試験研究の用に供する原子炉等における保安規定の審査基準の一部改正及び試験研究用等原子炉施設の定期的な評価に関する運用ガイドの制定とこれらの案に対する意見募集の結果について —外部ハザードを含む敷地特性に係る評価等の反映—

令和元年 11 月 13 日
原子力規制庁

試験研究用等原子炉施設の定期的な評価に関する運用ガイド案に対する
提出意見及びこれに対する考え方（案）

図 試験研究用等原子炉施設の定期安全レビュー等の実施の流れ

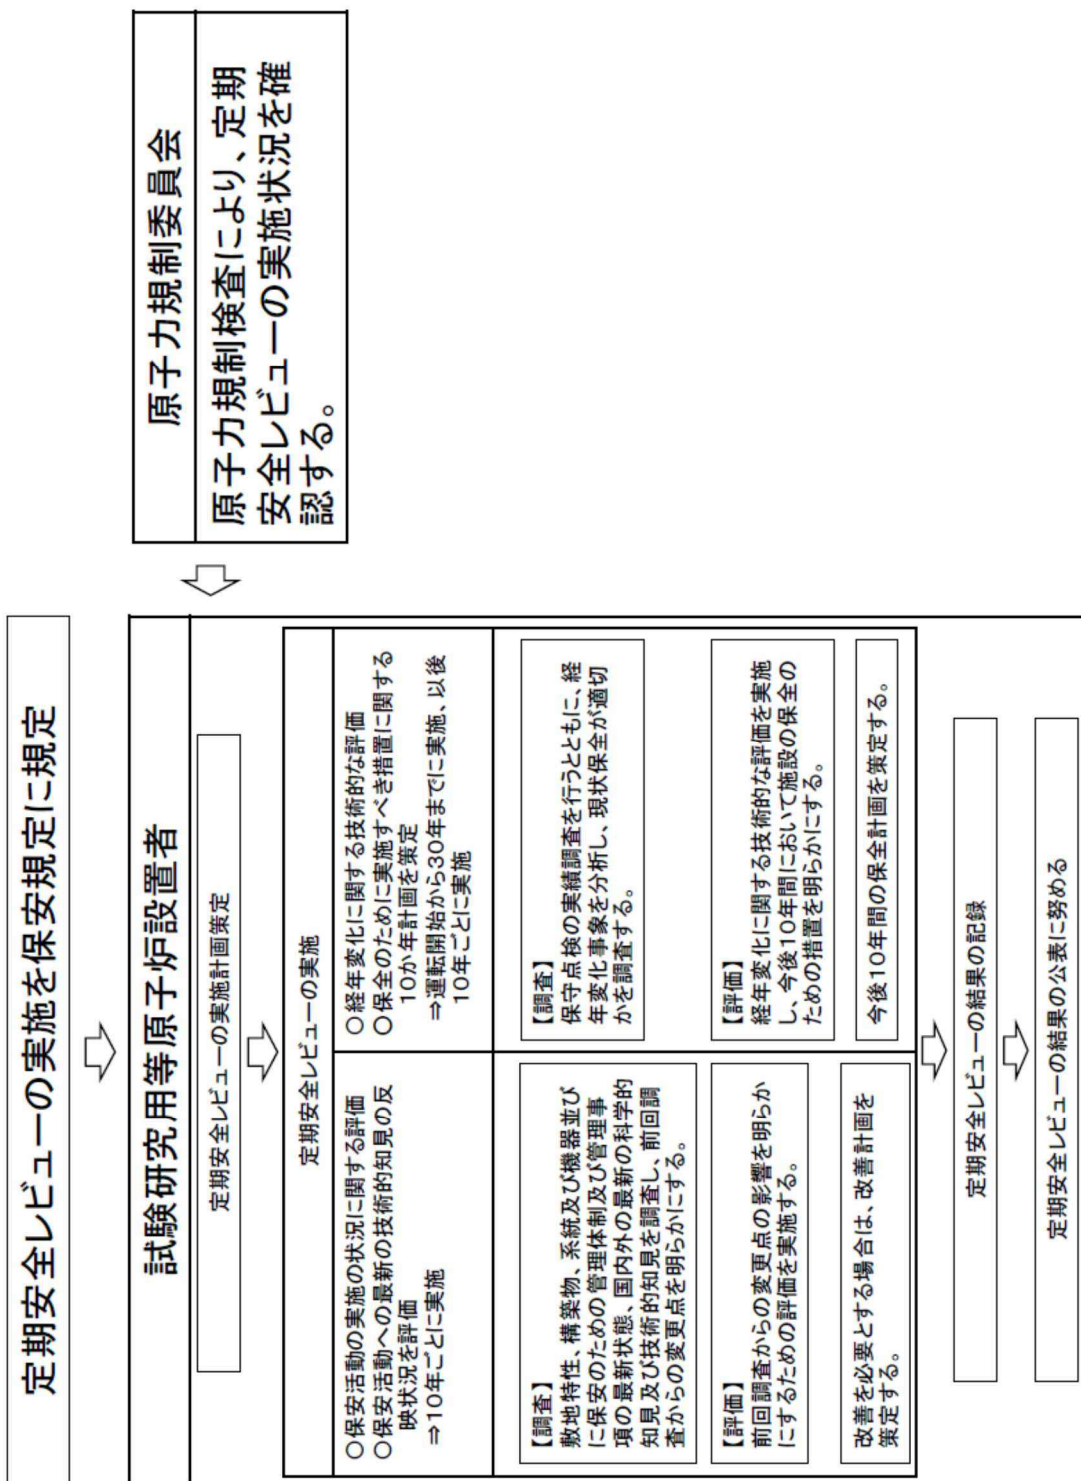
意見 No.	提出意見	考え方
3-13	<p>＜該当箇所＞第2章3. 5</p> <p>＜内容＞「推奨する」の主語（主体）を記載したほうがよいと思います。主語は、前段の記載では「事業者」であり、後段の記載では明示されているから。また、2ページで、本運用ガイドは一律に適用するのではなく参考とするものである旨の記載があるところ、3. 5についてのみ「推奨する」と記載（追記）した意図は何か？</p>	<p>ご指摘を踏まえ、以下のとおり修正します。</p> <p><u>設置者は、定期安全レビューの結果について、インターネットの利用その他の適切な方法による公表に努めること。</u></p> <p>なお、試験研究用等原子炉施設に係る定期的な評価においては、法令に基づく結果の公表義務が規定されていないため、このような表現としています。</p>
3-14	<p>＜該当箇所＞第3章</p> <p>＜内容＞「原子力規制委員会」は、「原子力規制庁」とすべきでは？ 6ページの図の内容（原子力規制庁が確認し原子力規制委員会へ報告）と整合させるために。</p>	<p>原子力規制委員会が実施する原子力規制検査によって確認するので、以下の記載に修正します。</p> <p><u>原子力規制委員会は、原子炉等規制法第61条の2の2第1項の規定に基づく原子力規制検査において、保安規定の遵守状況の確認の一環として、定期安全レビューの実施状況を確認する。</u></p>
3-15	<p>＜該当箇所＞図</p> <p>＜内容＞「定期安全レビューの実施を保安規定に規定」から「原子力規制庁」への矢印線は削除したほうがよいと思います。保安規定に基づき保安検査が行われるのではないのだから。</p>	<p>ご指摘を踏まえて修正します。</p>

意見 No.	提出意見	考え方
3-16	<p>＜該当箇所＞図</p> <p>＜内容＞クレジットの「定期安全レビュー」は「定期安全レビュー等」としたほうがよいと思います。図中の原子力規制庁は定期安全レビューを実施する者ではないから。</p>	<p>ご指摘を踏まえて修正します。</p>
